# Sitzungsvorlage

**Planfeststellungsverfahren für die Kraftwerksreststoffdeponie II Tagebau Inden der RWE Power AG in Eschweiler Neu-Lohn  
hier: Stellungnahme der Stadt zum Planfeststellungsverfahren**

## Planfeststellungsverfahren für die Kraftwerksreststoffdeponie II Tagebau Inden der RWE Power AG in Eschweiler Neu-Lohn

Ausschnitt aus dem Entwurf des FNP Stand Mai 2008

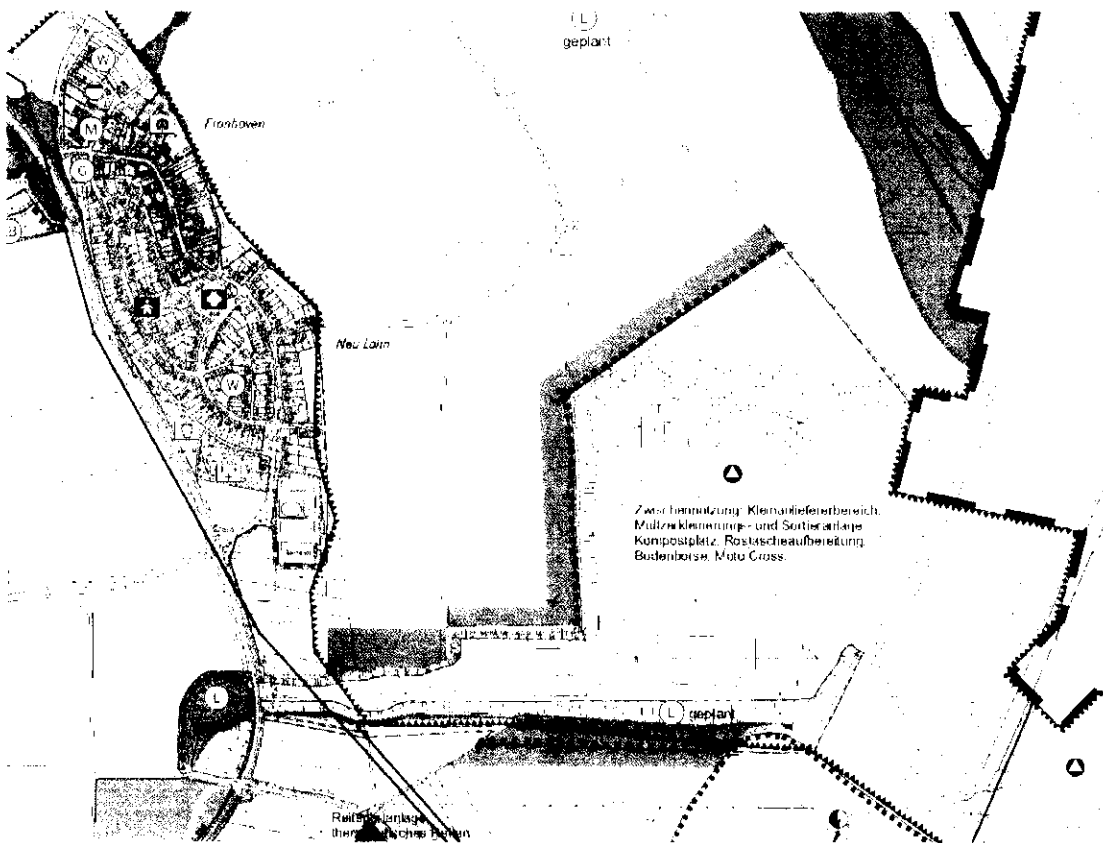
Das Ausgleichsflächenkonzept weicht von den Zielvorstellungen der Stadt Eschweiler ab. Im Zusammenhang mit der Rücknahme der Walddarstellung im nördlichen Teil der Deponie wurde stattdessen mit dem Ziel einer möglichst weitgehenden Eingrünung der an die Deponie westlich angrenzende Waldstreifen nach Norden, entlang der nordwestlichen Grenze der Deponie weitergeführt. Auf die zunächst vorgesehene Verlängerung bis zur Inde-flur wurde mit Rücksicht auf die damals bekannte Forderung einer Ausgleichsfläche für Offenlandarten verzichtet. Die beabsichtigte Darstellung im FNP-Entwurf wurde vor der Beschlussfassung am 05.06.2007 der AWA und der Höheren Landschaftsbehörde zur Abstimmung vorgelegt. Die im Ausgleichsflächenkonzept vorgesehene Waldfläche nordwestlich der Deponie ist kein städtebauliches Ziel. In einem mit der Stadt abgestimmten früheren Konzept der AWA war diese Fläche als Wildkraut- und Sukzessionsfläche mit Einzelbäumen/ Baumgruppen und Strauchflächen geplant. Wie im FNP-Entwurf vorgesehen, wird aus Gründen des Landschaftsbildes auch im Hinblick auf die Erholungsfunktion des Freiraumes zwischen Fronhoven/ Neu Lohn und Inde-flur eine Eingrünung durch Wald entlang der gesamten nordwestlichen Grenze der Deponiefläche vorgeschlagen.

Zur besseren Eingrünung des Areals sollte der bereits vorhandene Waldstreifen westlich des Deponiestandortes in Richtung Indeflur weitergeführt werden. Dies würde bereits eine geschlossene Einbindung des Deponiestandortes in den Landschaftsraum während der Verfüllung gewährleisten. Zudem würde ein direkter Biotopverbund geschaffen.
